**Forum mondial de l'harmonisation des Règlements
concernant les véhicules**

Groupe de travail de l'éclairage et de la signalisation lumineuse

Règlement ONU n° 10 (Compatibilité électromagnétique)**Proposition de nouvelle série 07 d'amendements au Règlement
ONU n° 10 (Compatibilité électromagnétique)****Communication de l'expert du groupe de travail informel
de la compatibilité électromagnétique***

Le texte ci-après, établi par les experts du groupe de travail informel de la compatibilité électromagnétique (groupe EMC), vise à élaborer une nouvelle série 07 d'amendements au Règlement ONU n° 10. Les modifications qu'il est proposé d'apporter au texte actuel du Règlement ONU figurent en caractères gras pour les ajouts et biffés pour les suppressions.

Schéma d'un réseau fictif de 5 μ H

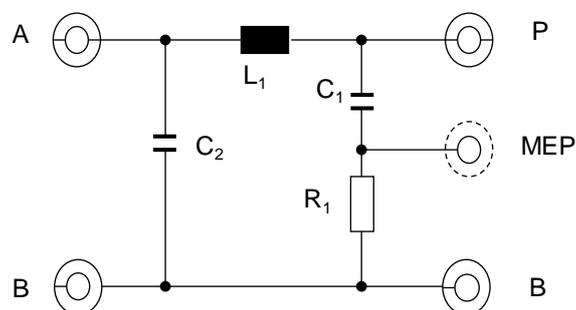
Paragraphe 1, figure 1, lire :

Schéma d'un réseau fictif haute tension de 5 μ H

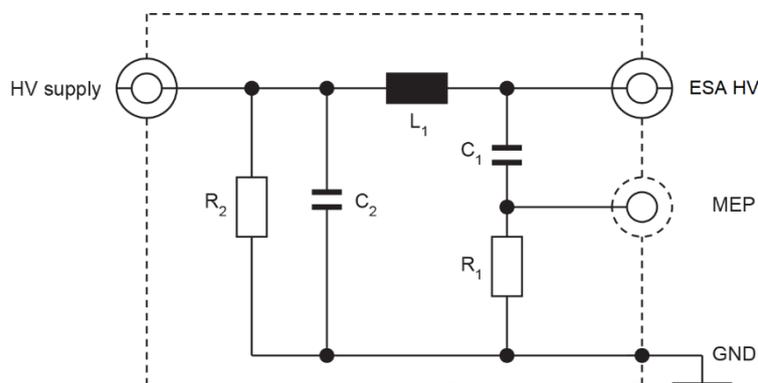
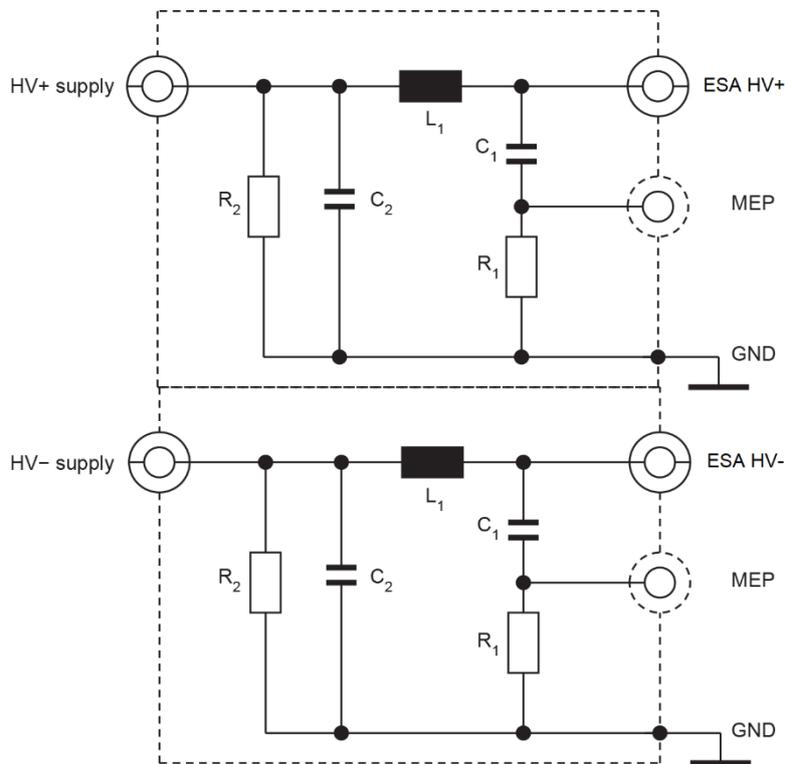
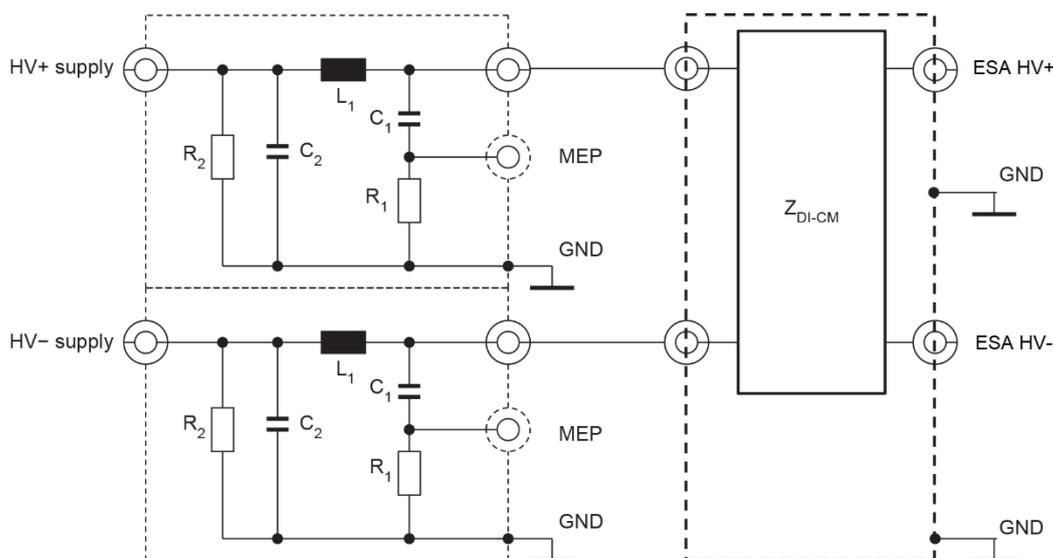
Paragraphe 2, figures 3, 4 et 5, lire :

Figure 1
Configuration du mode recharge pour l'annexe 4

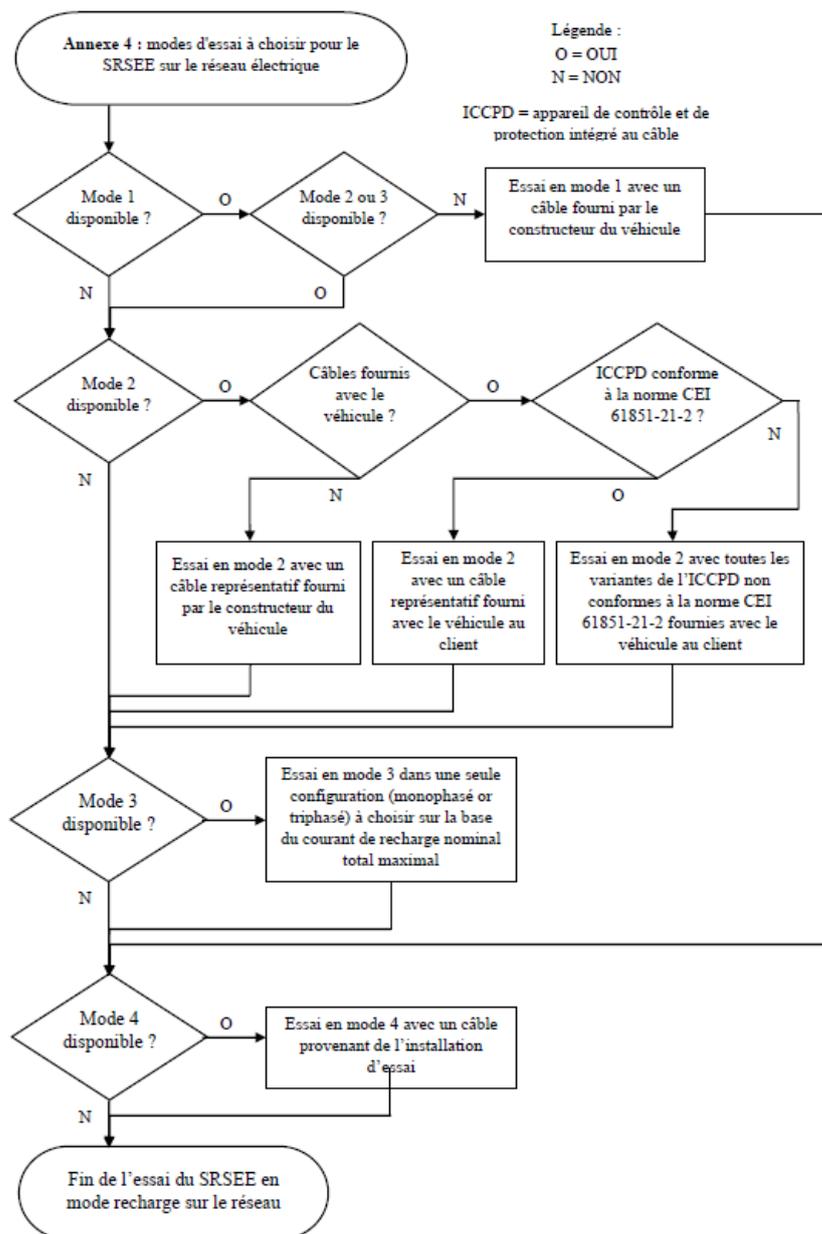
« 2.2 Véhicule en mode recharge du SRSEE sur le réseau électrique

Le véhicule doit être soumis à l'essai dans la configuration du mode recharge définie dans le diagramme de décision de la figure 1 (si elle est disponible sur le véhicule).

Figure 1

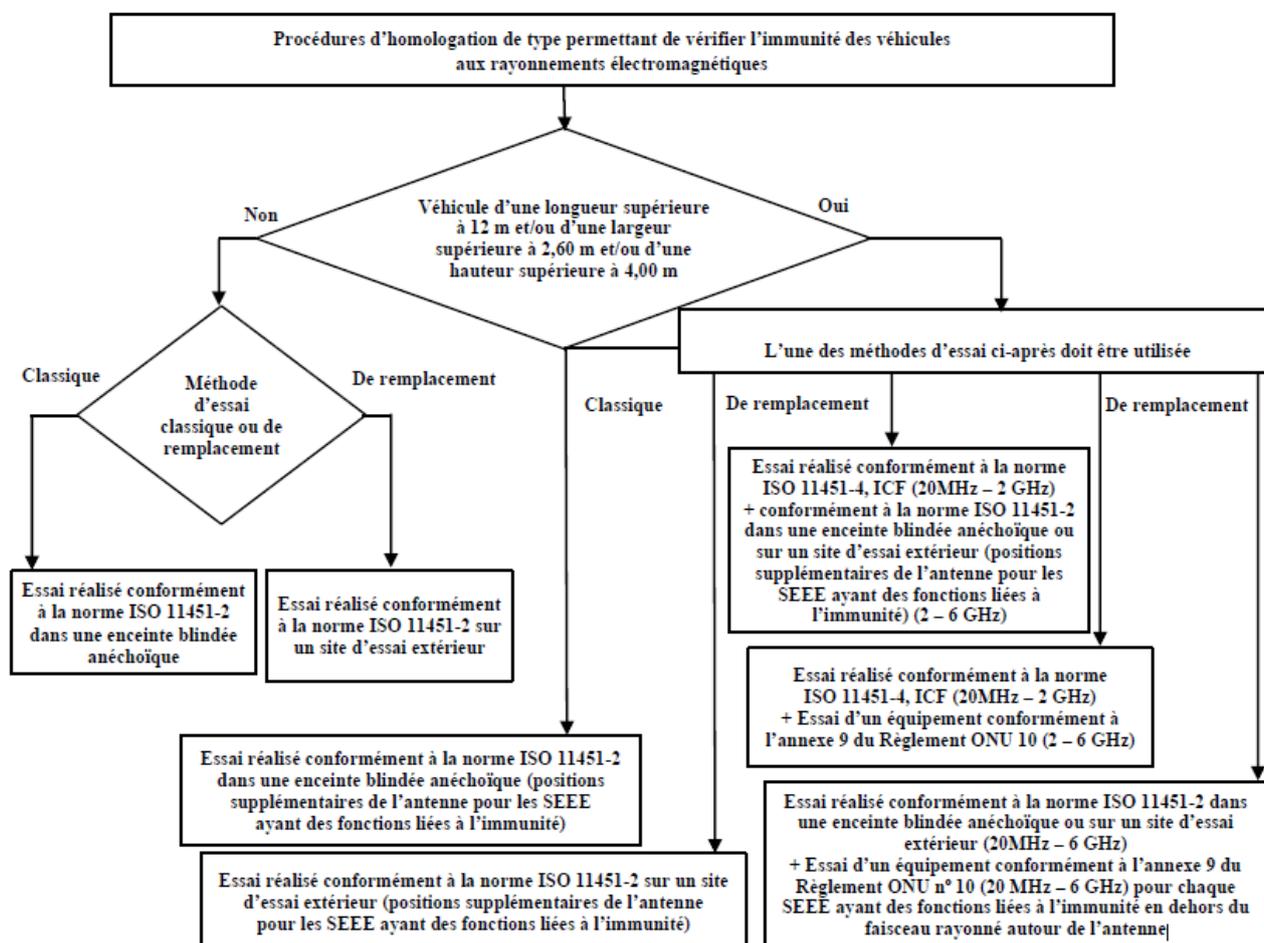
Ajouter le nouveau paragraphe 1.4, libellé comme suit :

« 1.4 **Applicabilité des méthodes d'essai**

Figure 2
Configuration du mode recharge pour l'annexe 6

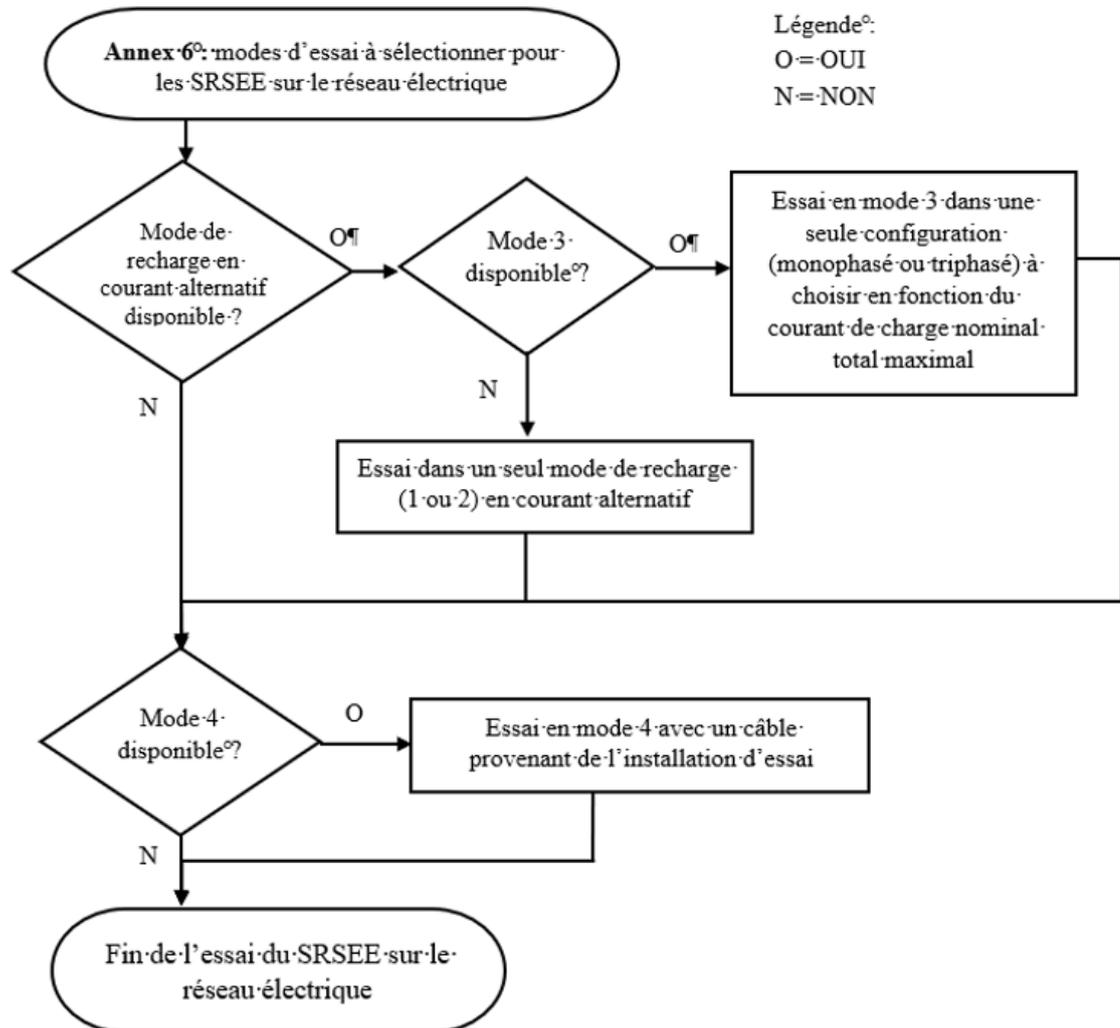
Paragraphe 2.2.1.1, lire :

- « **2.2.1.1** Le véhicule doit être immobilisé, le ou les moteurs (moteur à combustion interne et/ou moteur électrique) à l'arrêt et en mode recharge.
- Le véhicule doit être soumis à l'essai dans la configuration du mode recharge (s'il est disponible sur le véhicule) définie dans le diagramme de décision de la figure 2.**

[Figure 1
Configuration du mode recharge pour l'annexe 11

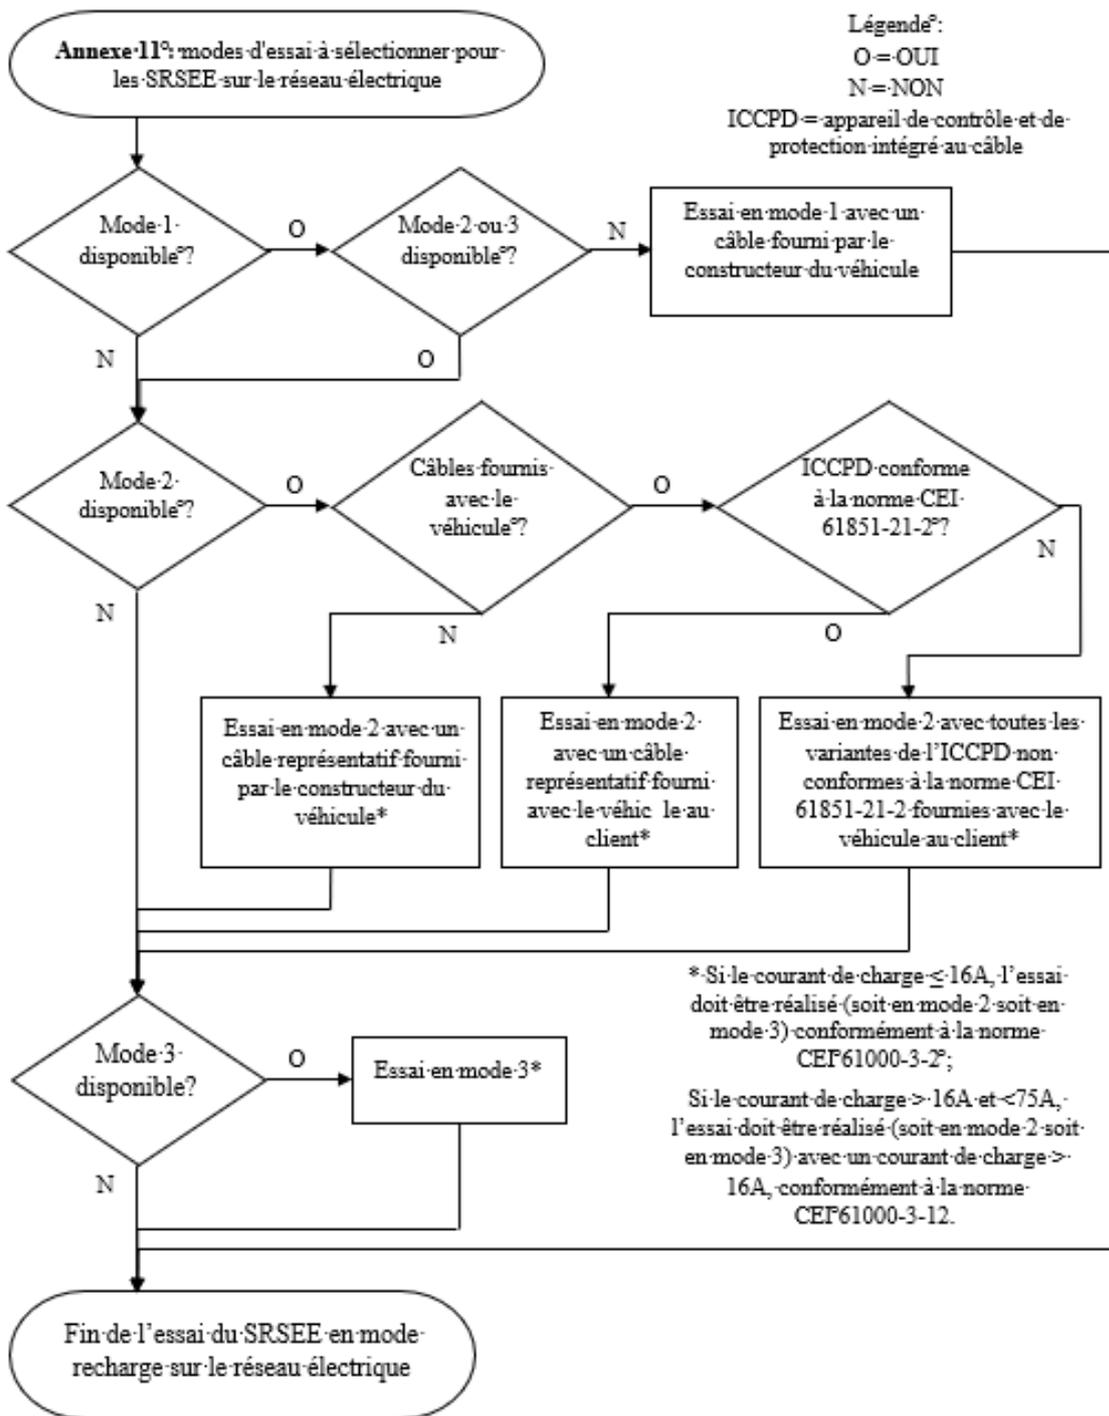
Le véhicule doit être soumis à l'essai dans la configuration du mode recharge (s'il est disponible sur le véhicule) définie dans le diagramme de décision de la figure 1.

« Figure 1b

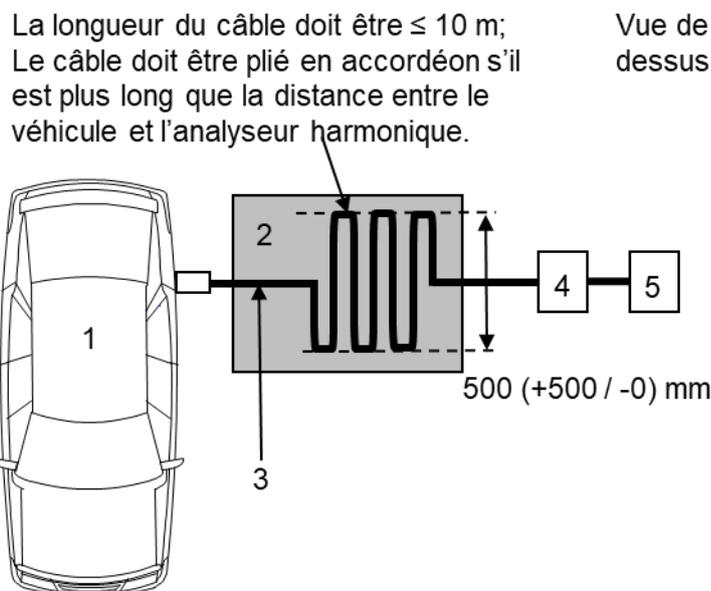
Figure 1b, lire :

« Figure 1d

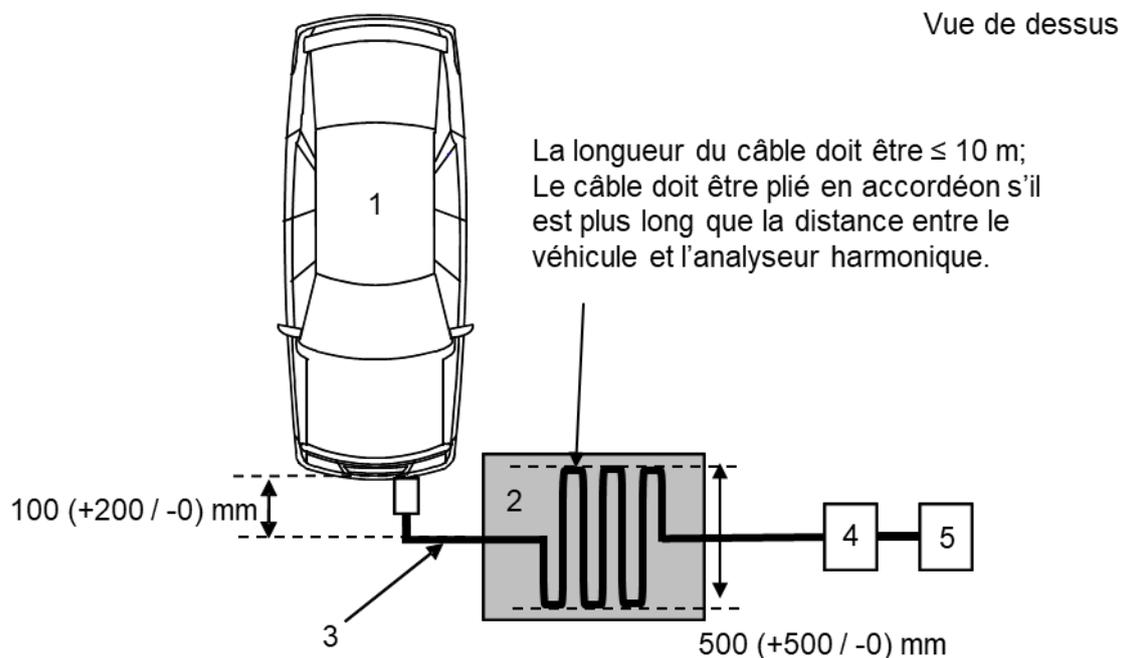
Figure 1d, lire :

[Figure 1
Configuration du mode recharge pour l'annexe 12

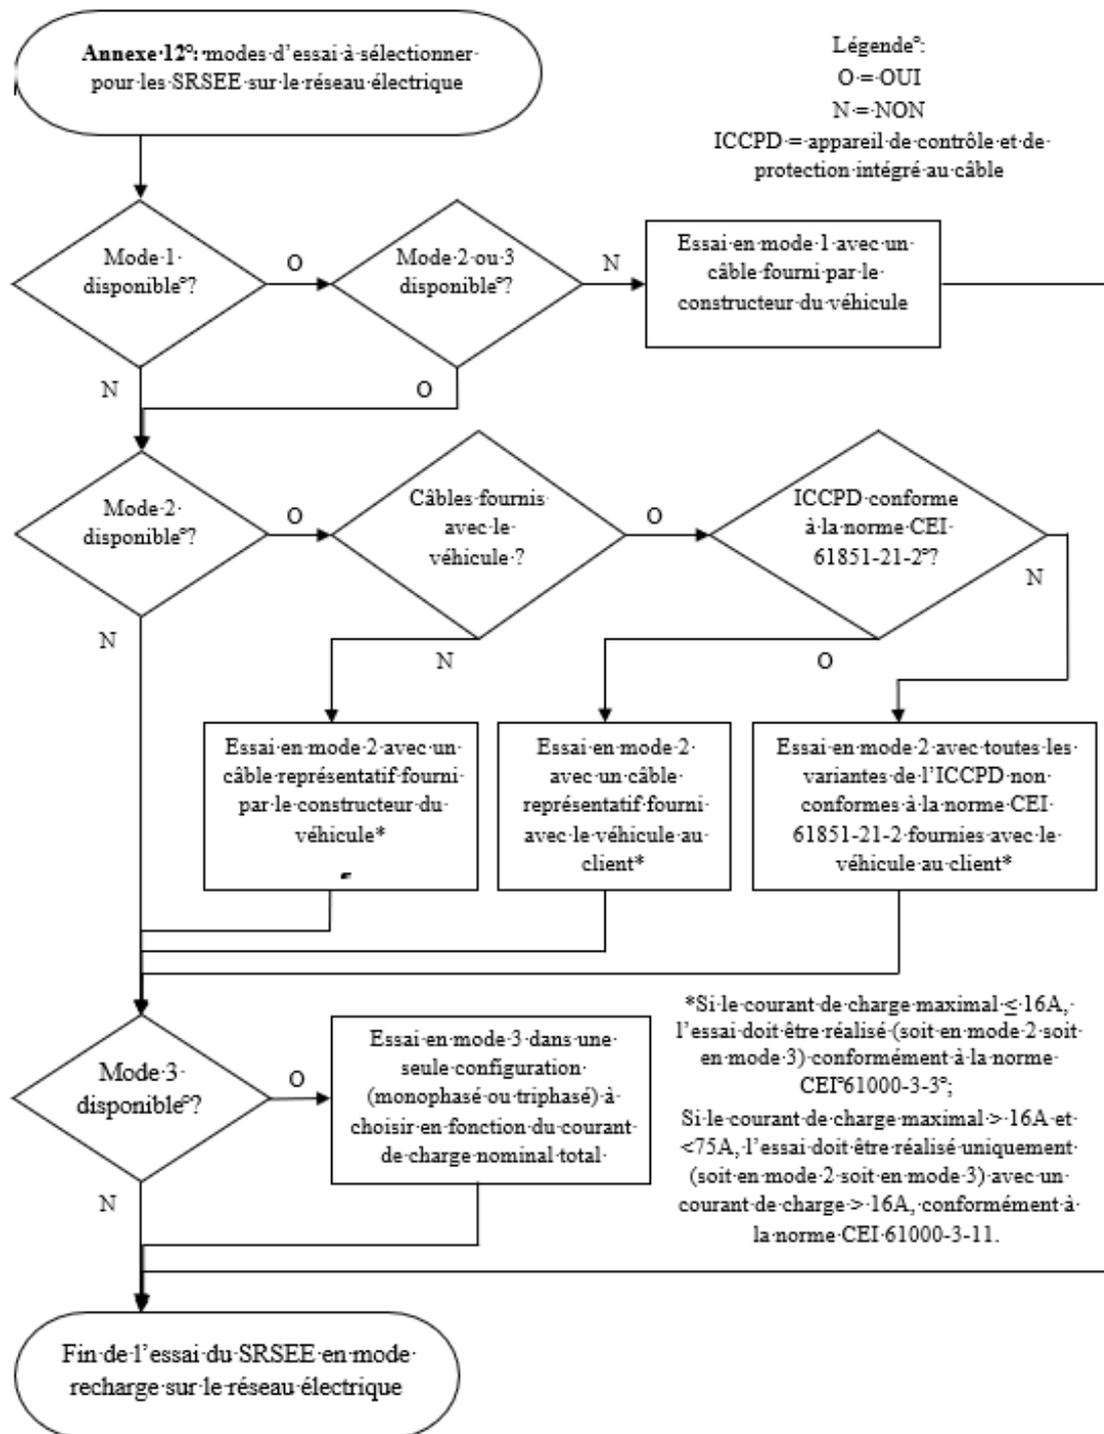
Le véhicule doit être soumis à l'essai dans la configuration du mode recharge (s'il est disponible sur le véhicule) définie dans le diagramme de décision de la figure 1.

« Figure 1b

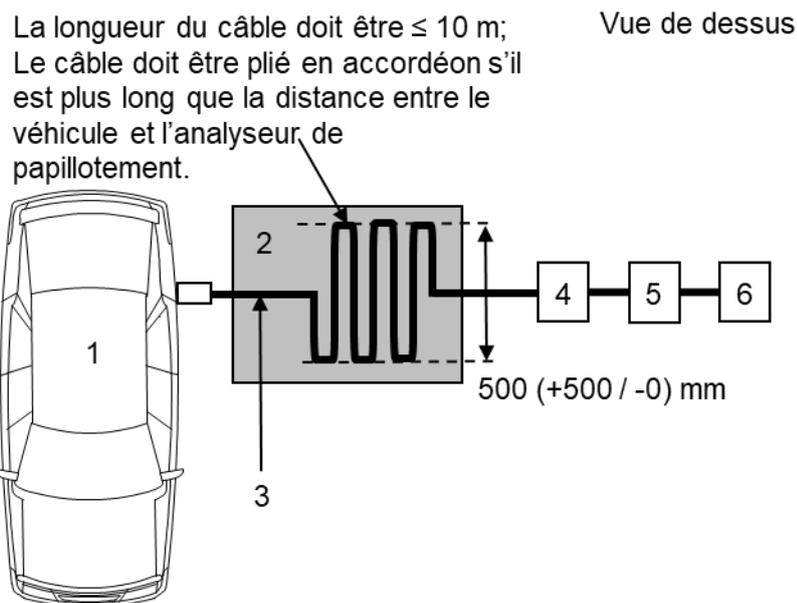
Figure 1b, lire :

« Figure 1d

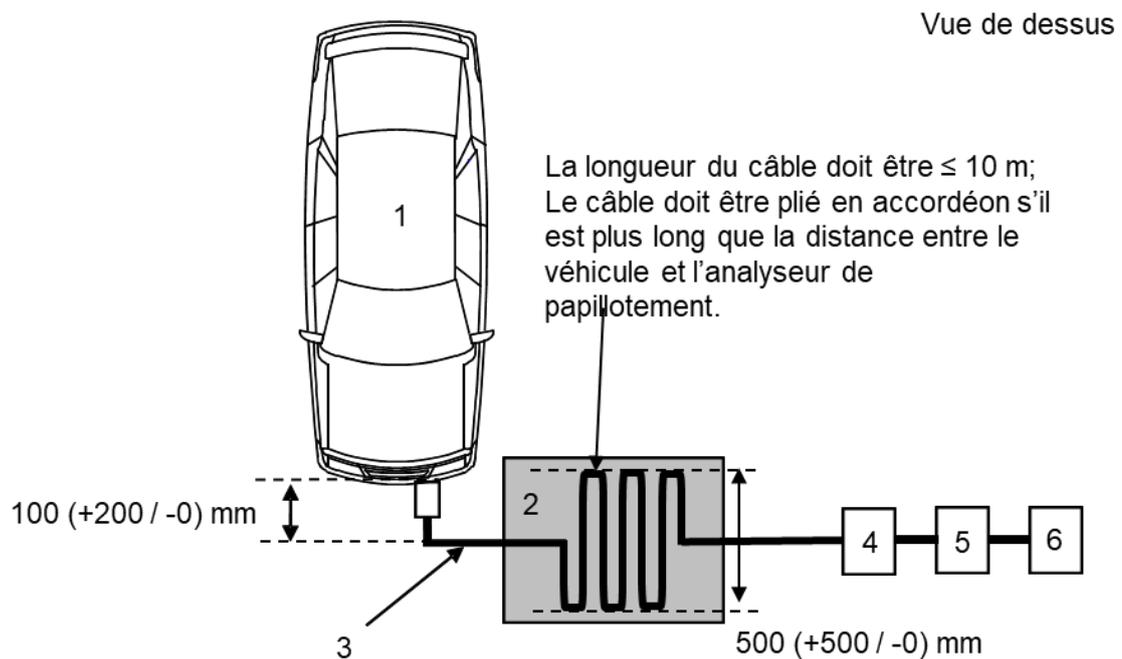
Figure 1d, lire :
